六輕相關開發計畫
環境影響評估審查結論
監督委員會
(長春關係企業)

第八十五次委員會議報告資料

中華民國 一一〇 年 十一 月

圖一、歷年單位產品之總用水量趨勢圖

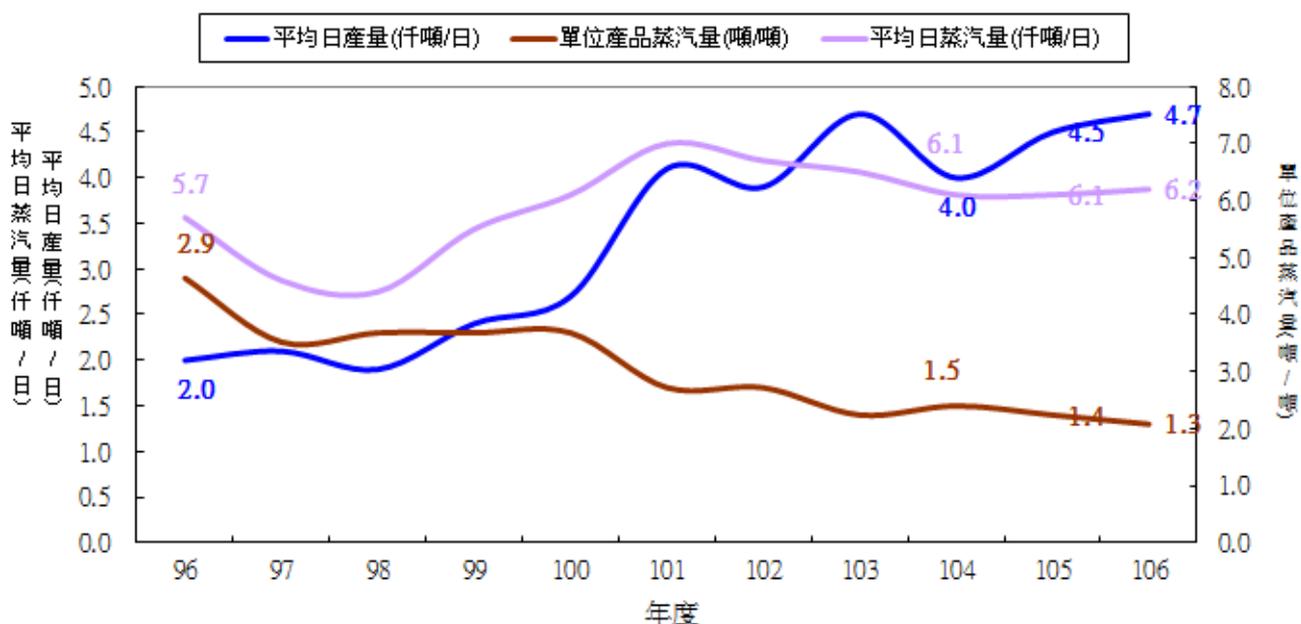
環境影響評估追蹤監督事項	辦理情形
<p>六、江委員右君</p> <p>(二) 長春關係企業之用水減量成效，建議以每單位產品之用水量表示。</p>	<p>長春企業麥寮廠歷年單位產品之總用水量(包含蒸汽)彙整如下圖一所示，單位產品之總用水量(包含蒸汽)並未因產量增加而有上升趨勢。另在各類用水來源中，以單位產品之蒸汽用量下降最為顯著如下圖二所示。</p>

附圖一 MW-4 歷年之氫離子濃度指數(pH 值)

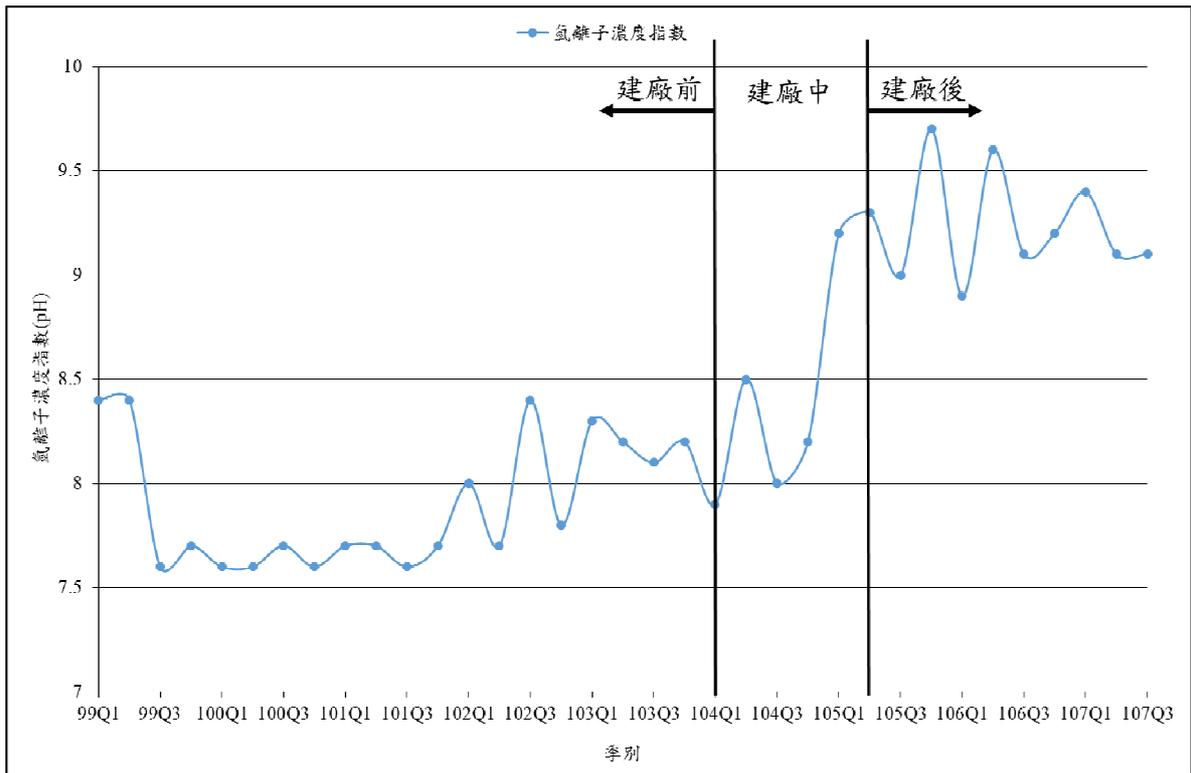
環境影響評估追蹤監督事項	辦 理 情 形																												
<p>三、張委員瓊芬</p> <p>(一) 檢測報告中顯示，長春關係企業地下水 MW-4 之氫離子濃度指數 (pH 值) 偏高，建議說明原因並分析長期變化。</p>	<p>感謝委員指導。</p> <ol style="list-style-type: none"> 1. 委員所提及之 MW-4 pH 值偏高問題，本季測值為 9.1，而該口井歷年之 pH 值範圍為 7.6~9.7(濃度歷線圖如附圖一)。 2. 目前國內「土壤及地下水污染整治法」並未訂定氫離子濃度指數(pH 值)之標準值。另查國內相關水體法規僅於灌溉用水水質標準訂定 pH 值標準值為 6.0~9.0。 3. 該口監測井 pH 值偏高原因，推論係因開發單位自 104 年至 105 年在廠區進行施工(施工位置鄰近 MW-4 井)，過程中會使用含鹼性之混擬土材料(例如水玻璃)，使得鄰近之地下水 pH 值升高。雖目前施工已結束，但因鹼性之混擬土材料仍會持續釋出，致使 pH 值仍受影響而偏高。後續將持續監測瞭解濃度變化情形。 																												
<p>六、陳委員椒華</p> <p>(八) 請長春公司說明從設廠至今，編列多少經費用於污染改善？</p>	<p>感謝委員指導。</p> <ol style="list-style-type: none"> 1. 依據總公司財務部門提供之資料統計，長春關係企業麥寮廠自設廠至今累計用於污染改善相關經費為 1,152,481,529 元。 2. 主要改善項目為新增廢水處理設施、空污防制設備；提升或改善各項處理設施及設備之效能。 																												
<p>十三、本署環境衛生及毒物管理處(書面意見)</p> <p>(二) 請開發單位補充長春關係企業麥寮廠 106 年溫室氣體排放總量(報告第 58 頁)，並列表說明各廠溫室氣體排放量盤查、查證與登錄情形。</p>	<p>感謝委員指導。</p> <p>已彙整長春關係企業麥寮廠 106 年溫室氣體排放總量及各廠溫室氣體排放量盤查、查證與登錄情形如下表所示。各廠皆已完成第三方查證及環署網站登錄。</p>
